S.S.51 "ALEMAGNA"
VARIANTE DI LONGARONE

PROGETTO FATTIBILITA' TECNICA ED ECONOMICA

RISCONTRO CSLPP

Relazione in riscontro alle richieste del CSLPP del 03/03/2023

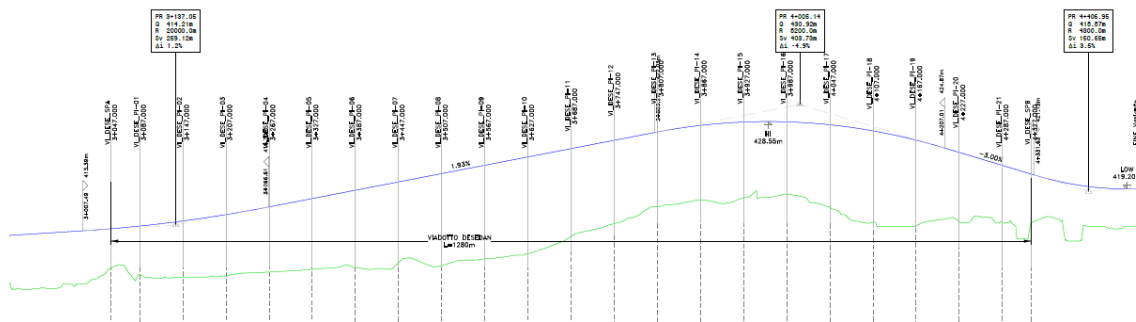
- 3- Si chiede inoltre di avvicinare il viadotto Desedan alla strada attuale (esattamente come è stato fatto più avanti ove la strada corre in affiancamento) al fine di evitare l'attraversamento del settore centrale del Biotopo Regionale Risorgive del Piave. Senza nessuna pretesa progettuale si allega una immagine solo per spiegare meglio cosa si sta chiedendo. È conosciuto da tutti gli esperti naturalisti ed ecologi del paesaggio che se si vogliono danneggiare le componenti biologiche e paesaggistiche di un biotopo è sufficiente frammentarlo in due o più unità. Nella proposta attuale oltre ad impatti in fase di realizzazione ci saranno elevati impatti in corso di funzionamento sulla flora e, in particolare, sulla fauna legati all'inquinamento dell'aria, al rumore e all'inquinamento luminoso.

La restituzione cartografica e il documento di approfondimento saranno emessi ai fini della conclusione del procedimento.
- 3- Al fine di contenere l'interferenza dovuta alla realizzazione del viadotto, è stata sviluppata una soluzione di tracciato in variante che si avvicina alla sede stradale esistente e minimizza il frazionamento del biotopo, mediante un tracciato più sinuoso e perimetrale rispetto al sito di interesse, in luogo di un rettilineo.

Dal punto di vista stradale inizia alla PK 2+873.11, dove l'asse precedente iniziava la curva R7500, e si riallaccia alla PK 4+477.17 alla fine della nuova clotoide (corrispondente alla vecchia PK 4+438.81).

Lo scostamento di progressive è quindi di +38,36m e lo sviluppo 1604.06m. Il massimo scostamento in direzione trasversale è di circa 120m.

Le nuove curve hanno raggio rispettivamente 745m, 645m e 680m. La Vp è quindi sempre 100 km/h.

Il profilo è stato rivisto sul nuovo terreno, alzando di conseguenza il viadotto in quanto si va ad interessare il conoide detritico di confluenza del Desedan a quote leggermente più elevate.

In ragione dell'aumento di sviluppo del tracciato, si richiede di inserire una campata aggiuntiva sul viadotto Desedan, che passa quindi ad una lunghezza di 1280m invece di 1220m.

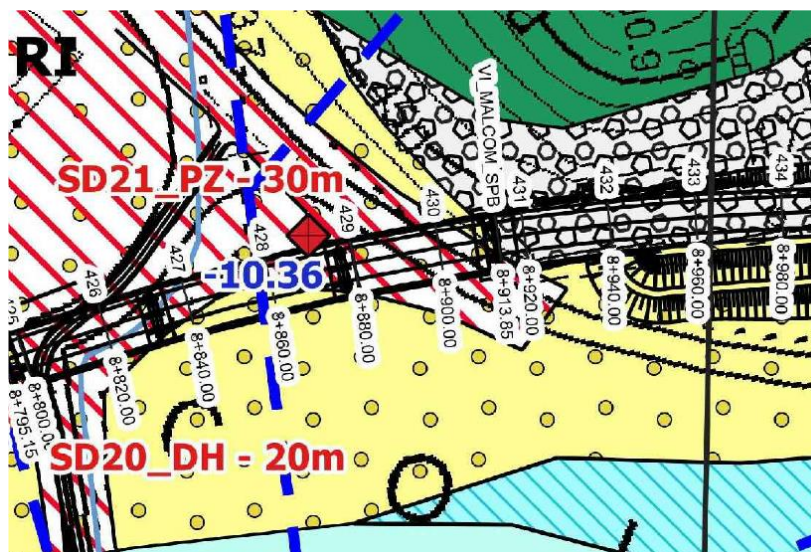
- 14- Nell'elaborato P00GN01GETRE02 sono illustrate le analisi e le verifiche strutturali e geotecniche per le paratie provvisorie in corrispondenza dell'imbocco Sud della Galleria Naturale Castellavazzo, alla progressiva Pr. 9+315 (asse dx) e Pr. 9+340 (asse sx). Nelle verifiche effettuate l'altezza massima dello scavo è stata assunta pari a 19 m (sezione tipo F con 6 ordini di tiranti) mentre dagli elaborati grafici risulta che l'altezza massima della paratia è pari a 21 m. L'esistente linea ferroviaria risulta inoltre ubicata poco a monte dello scavo.

- 15- Nelle analisi delle paratie, in questa zona prossima al piano campagna, i parametri di resistenza dei depositi fluvio-galciali, sono stati assunti pari ai valori massimi desunti dalle indagini mentre nelle verifiche delle gallerie (più profonde rispetto al piano campagna) sono stati considerati valori più bassi e pari ai valori medi.
- 16- Poiché le altezze di scavo del tratto di galleria in artificiale raggiungono valori così elevati, non ritenete opportuno prevedere una diversa soluzione progettuale?
- 17- È stata verificata l'interferenza tra il ponte ferroviario e l'imbocco Nord della galleria? Dalle tavole di progetto sembrerebbe che gli scavi dell'imbocco siano molto vicini alla spalla del ponte ferroviario.

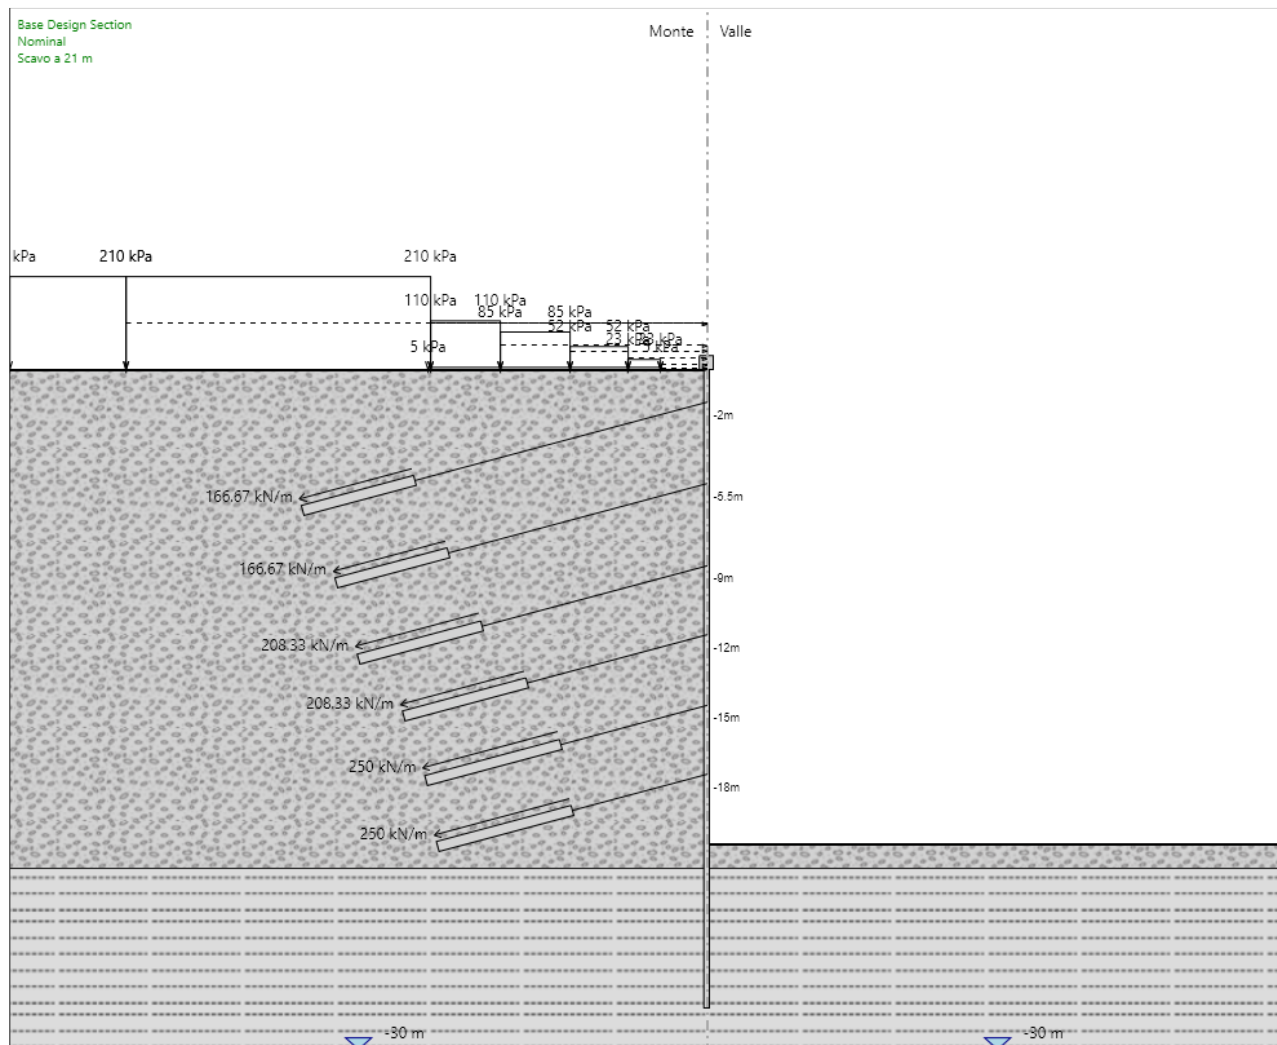
- 13- Nonostante le caratteristiche di qualità dell'ammasso roccioso siano discrete nel PFTE si prevede di realizzare in cls armato le murette e l'arco rovescio del rivestimento definitivo per tutta la lunghezza dello scavo in roccia (Sezione B0).

- 13- Per la sezione B0 sono previste in cemento armato le sole murette, mentre l’arco rovescio è previsto in calcestruzzo non armato.
- 14- In realtà i calcoli sono stati correttamente sviluppati per l’altezza massima di scavo di 21 m (vedi figura seguente tratta dalla relazione di calcolo):
